**Stellungnahme der Bundesarchitektenkammer zum Entwurf DIN 18534-5 „Abdichtung von Innenräumen – Teil 5: Abdichtung mit bahnenförmigen Abdichtungsstoffen im Verbund mit Fliesen und Platten“**

Datum: 22.09.16	Entwurf DIN 18534 -5 „Abdichtung von Innenräumen – Teil 5: Abdichtung mit bahnenförmigen Abdichtungsstoffen im Verbund mit Fliesen und Platten“
-----------------	---

Name, Vorname	Titel	Firma / Behörde / Institution	Straße, Ort	E-Mail-Adresse
i.V. für die BAK Schlesinger, Barbara, BAK Heinkelmann, Jutta, ByAK		Bundesarchitektenkammer	Askanischer Platz 4, 10963 Berlin	schlesinger@bak.de heinkelmann@byak.de

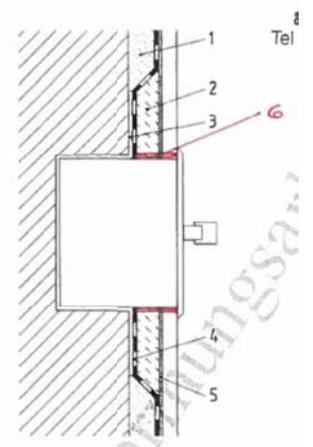
7.6.2	Bild 2	te	<b>Rohrdurchführung bei einer Trockenbaukonstruktion mit Anpressmutter und Dichtringen</b> Zwischen Anpressmutter (4) und Klemmring (3) ist eine zusätzliche Lage eingezeichnet. In der Legende ist diese als Dichtring zu bezeichnen	<b>Vorschlag</b> Legende ergänzen: Dichtring -> siehe Zeichnung Knauf
